Beiblatt-

Zur Umweltverträglichkeitsprüfung (UVP)

UMWELTVERTRÄGLICHKEITS- PRÜFUNG

**Antrag auf Erweiterung der bestehenden Genehmigung:
Behandlung von MKW-kontaminierten Böden/Schlämmen
der Recyclinganlage am Standort Wasserwiesen
(Gemeinde Raubling)**

ANZAHL DER LAGERBOXEN

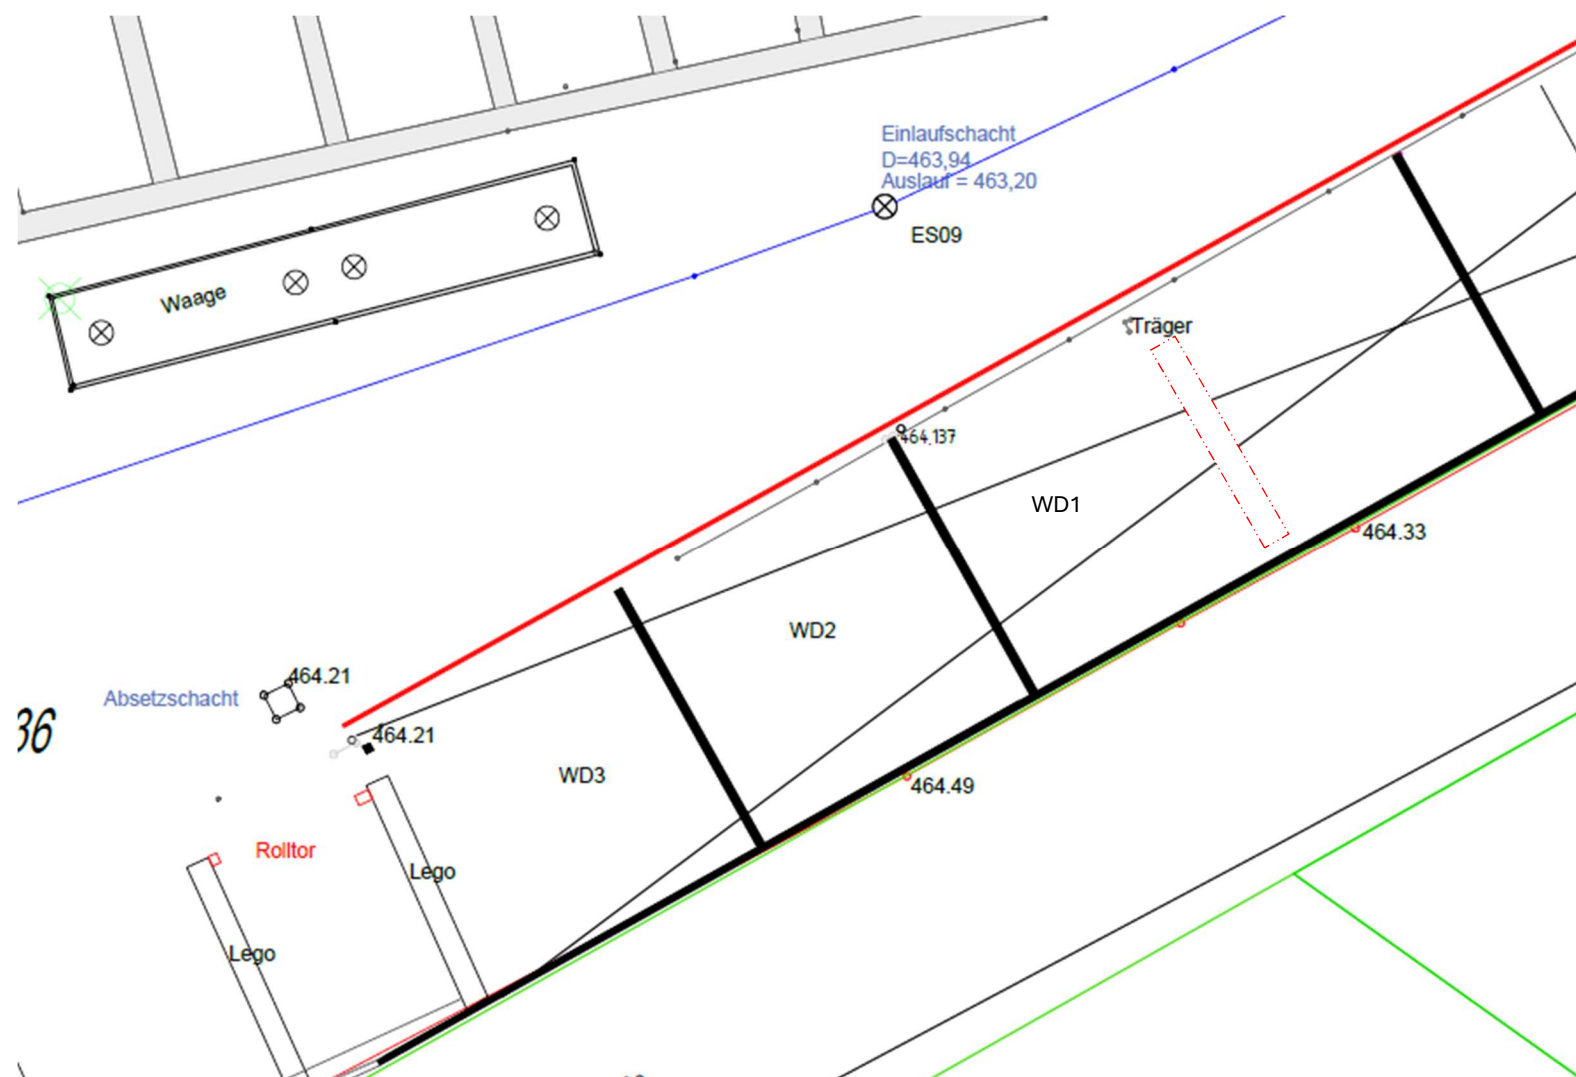
Seite 9 – UVP-Bericht

Hier sind **vier** Stück Schüttboxen benannt:

Tatsächlich sind es **drei** Boxen – WD1 Box ist mittig nochmal **geteilt** – Siehe Skizze
